**INFORME TÉCNICO ARQUITECTÓNICO N° STHV-DMGT-AH-A-2022-013**  
**“PROYECTO DE OBRA NUEVA EDIFICIO FLIA SOTO CAJAS”**

En atención al trámite N° STHV-2022-0075-E, ingresado a esta Secretaría el 11 de enero de 2022, mediante el cual solicita la actualización de los documentos y planos del proyecto de obra nueva “Edificio Flia. Soto Cajas”, propuesto en el predio N° 3518092; se emite el siguiente informe arquitectónico:

FACHADA DEL PREDIO BALDÍO Y ENTORNO (fotografía tomada de la memoria fotográfica presentada)

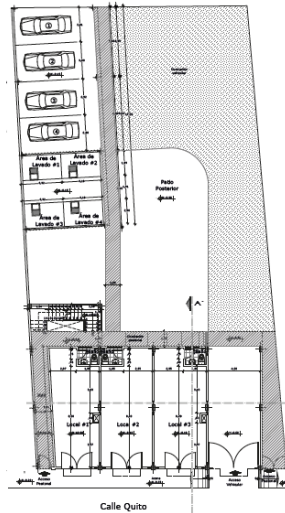
La propuesta ingresada corresponde a un proyecto de obra nueva, en el predio 3518092, el cual es un lote baldío, consiste en una edificación de dos pisos con dos accesos peatonales y uno vehicular. Se acoplará a la morfología del entorno, ya que se utilizará cubiertas inclinadas las cuales serán de madera recubiertas de teja de barro cocido, se utilizará mamposterías de ladrillo y balcones. En la parte posterior se ubican las gradas, al igual que los parqueaderos y un patio posterior comunal.

PLANTA ALTA N+2.88:

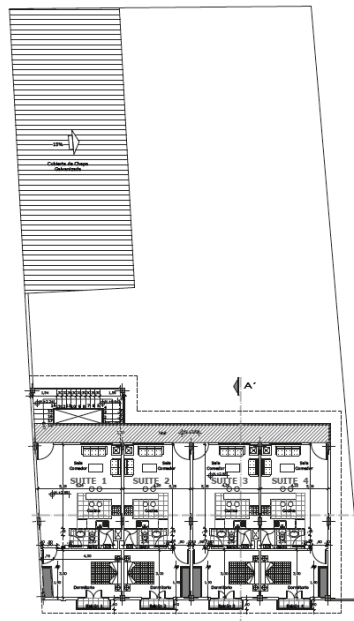
Conformada por 4 suites, cada una con los siguientes espacios: sala comedor, cocina 1 baño completo y un dormitorio con un balcón y gradas.
